CONSULTA COMUNALE PER L'AMBIENTE E IL VERDE CITTA' DI TORINO

INDIRIZZI E PARERI

SPORT E INCLUSIONE - CLUSTER 1 E 2. PARCO DELLO SPORT E DELL'EDUCAZIONE AMBIENTALE AL PARCO DEL MEISINO

Torino, 15 dicembre 2022

Fig.1 - Piantina in uso (Studio di Fattibilità – indicazioni di associazione Bikers) da dove si evince chiaramente come il percorso spondale sia considerato una zona ciclabile a tutti gli effetti

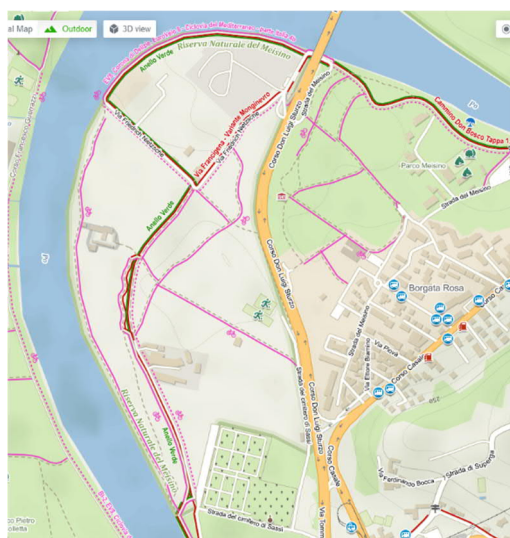
Riteniamo che l'accesso alle aree naturali-possa favorire il dilagare irresponsabile di ciclisti con MTB a pedalata assistita in tutto il parco, comprese le aree sottoposte a vincoli di salvaguardia, con conseguente deterioramento delle aree prative e delle stradine a fondo naturale o in calcestruzzo. Quindi riteniamo necessario contenere l'utilizzo dei mezzi elettrici, ormai simili per prestazioni a piccole motociclette, onde evitare disturbo e danni al di fuori dei percorsi autorizzati, coinvolgendo le associazioni di categoria (MTB) al fine di un autocontrollo responsabile e nell'eventuale ripristino.

Come sottolineato in precedenza, l'area umida (oggi poco accessibile) va mantenuta a bassa fruizione e fornita di adeguata cartellonistica di informazione e formazione rivolta ai visitatori. La vecchia recinzione del galoppatoio verrà rimossa, quindi l'Area ZPS va compartimentata per l'uso guidato come l'argine, con la possibilità di essere chiusa completamente in caso di necessità e in relazione ai periodi dell'anno (es. nidificazione). Va specificato con chiarezza che il percorso di sponda sull'argine destro deve essere destinato a soli interventi manutentivi, e/o a visite guidate da esperti, escludendone e impedendone la libera fruizione in particolare alle MTB, come invece accade costantemente. (vedi quanto indicato in precedenza – Fig.1)

Il progetto deve prevedere, a tale proposito, una cartellonistica puntuale sui collegamenti, le aree a diversa fruizione, i criteri di utilizzo e le strutture (recinzioni e segnaletica) che impediscano il passaggio, in particolare, alle biciclette.
